改善箇所説明図②

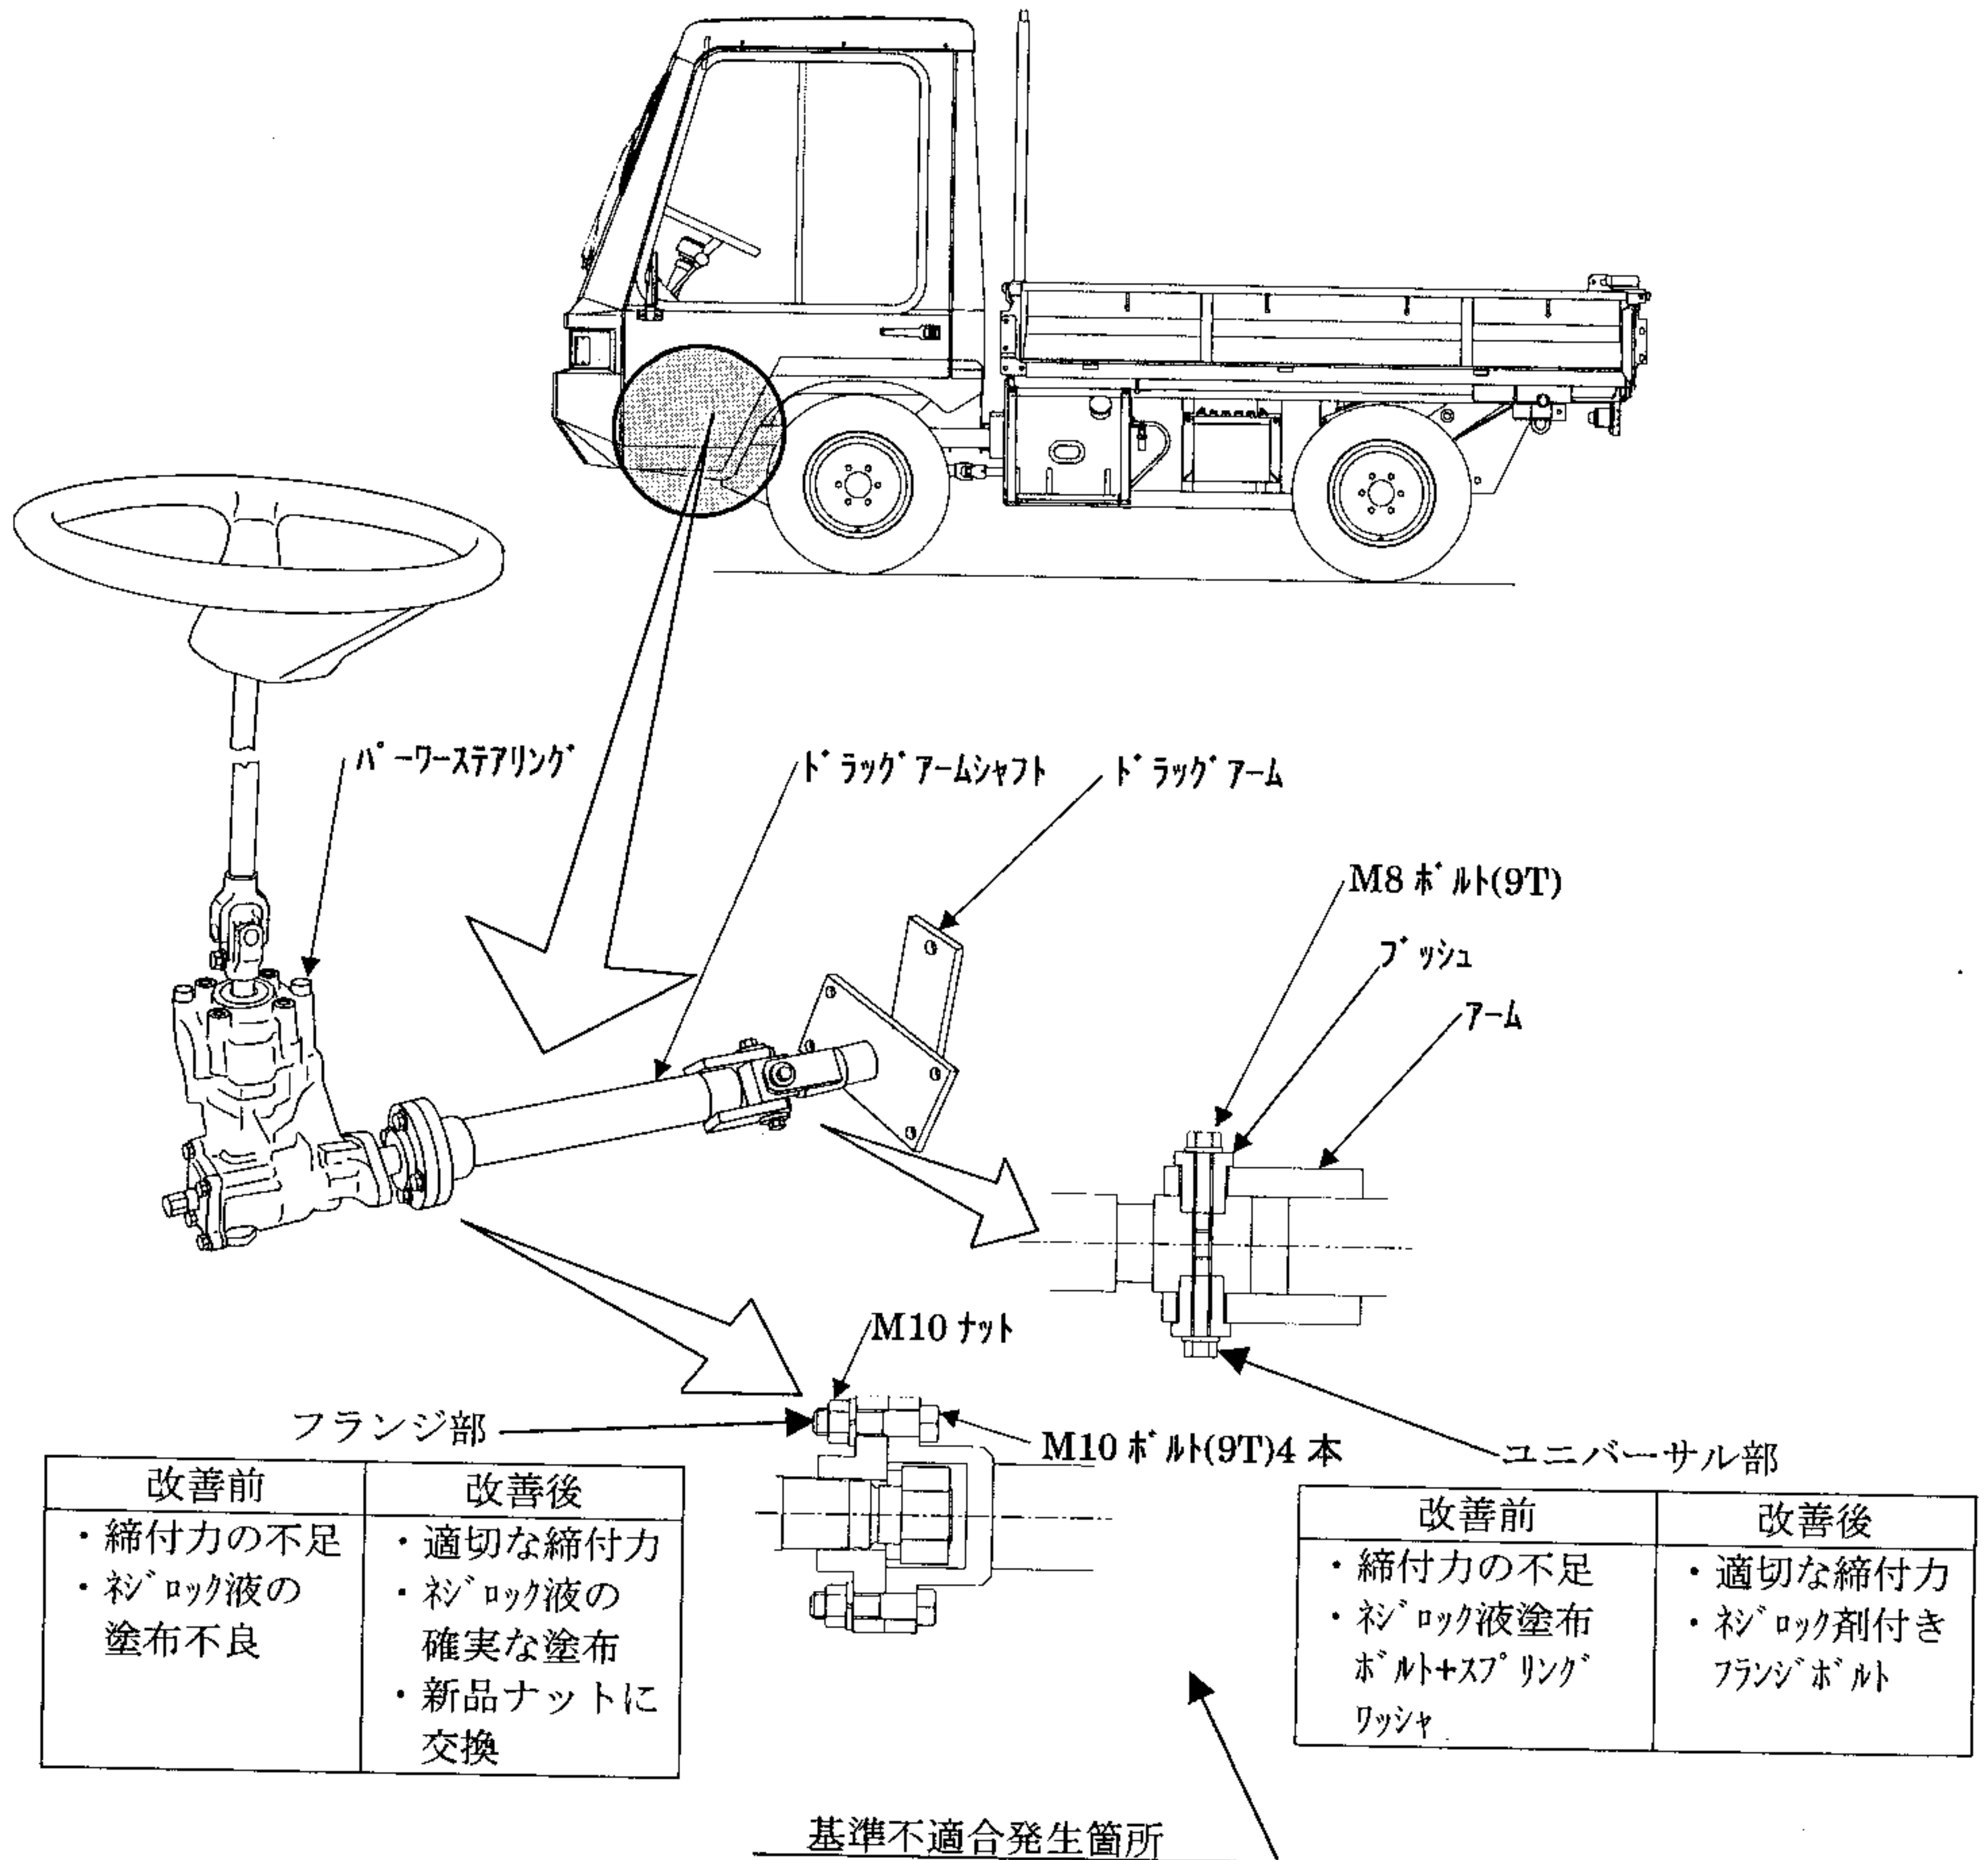
かじ取装置のドラッグアームシャフトの前と後の取付部のボルトの締付力の不足、及びネジロック液の塗布不良のものがあるため、取付部のボルトが緩むことがある。そのため、そのまま使用を続けると、取付部のボルトが外れ、ハンドル操作ができなくなるおそれがある。

全車両、ドラッグアームシャフトの取付部のナットを新品に交換してネジロック剤を再塗布、またはボルトを対策品と交換し、適切なトルクで締め付ける。

識別；ドラッグアームシャフトの保持プレート右側に白色のシールを貼付する。
